**IZVJEŠĆE O JAVNOJ RASPRAVI O PRIJEDLOGU
IV. IZMJENA I DOPUNA PROSTORNOG PLANA
VUKOVARSKO - SRIJEMSKJE ŽUPANIJE I STRATEŠKOJ STUDIJI
UTJECAJA NA OKOLIŠ IV. IZMJENA I DOPUNA PROSTORNOG
PLANA VUKOVARSKO - SRIJEMSKJE ŽUPANIJE**

NARUČITELJ PLANA: VUKOVARSKO-SRIJEMSKA ŽUPANIJA

IZRAĐIVAČ: JAVNA USTANOVA ZAVOD ZA PROSTORNO
UREĐENJE VUKOVARSKO-SRIJEMSKJE ŽUPANIJE

Prilog 3.

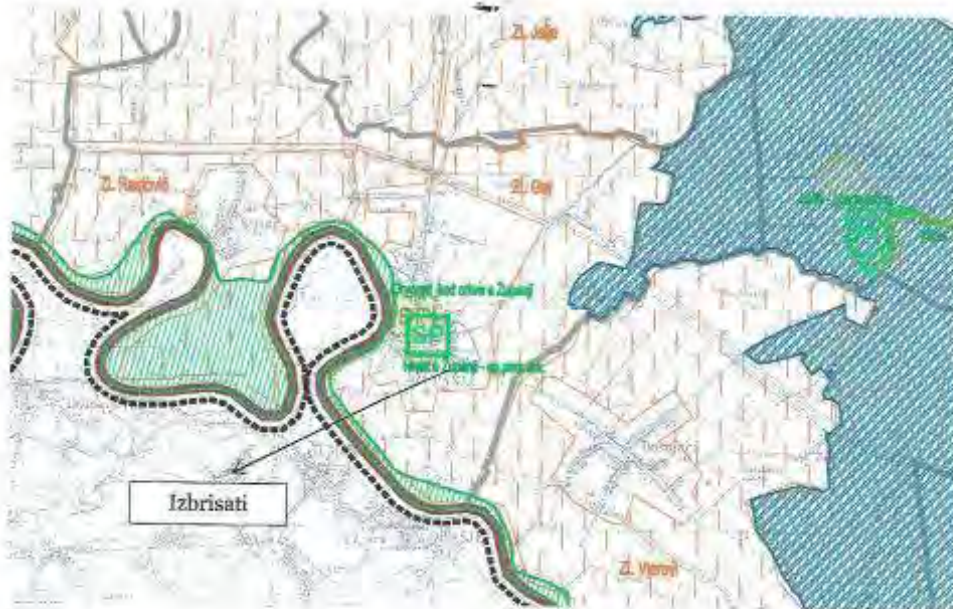
Na karti 3A. izbrisati naznaku Hrasta u Županji, naime, dva hrasta koja su evidentirana u Županji i provlače se kroz Plan (u tekstualnom i grafičkom dijelu), su srušena. Hrast lužnjak uz cestu Županja-autoput, bio je u privatnom vlasništvu i vlasnik ga je srušio 2014. godine, a Hrast u Županji (1976.g.) je također srušen, te je Rješenjem Županijske skupštine VSŽ, prestala zaštita Spomenika prirode (Rješenje u prilogu).

2.-10. Smjernice koje je potrebno uvrstiti u IV.IDPPVSŽ	PRIHVAĆA SE
3.	Grad Županja Zaprimljeno: 29.07.2019.	UPOV označiti kao postojeći	PRIHVAĆA SE
		Brisati dva Hrasta u Županji koji su srušeni, a u Prostorno – planskoj dokumentaciji, od PPVSŽ pa redom u svim nižim Planovima još uvijek su evidentirani	PRIHVAĆA SE
		Izmjestiti pretovarnu stanicu	PRIHVAĆA SE
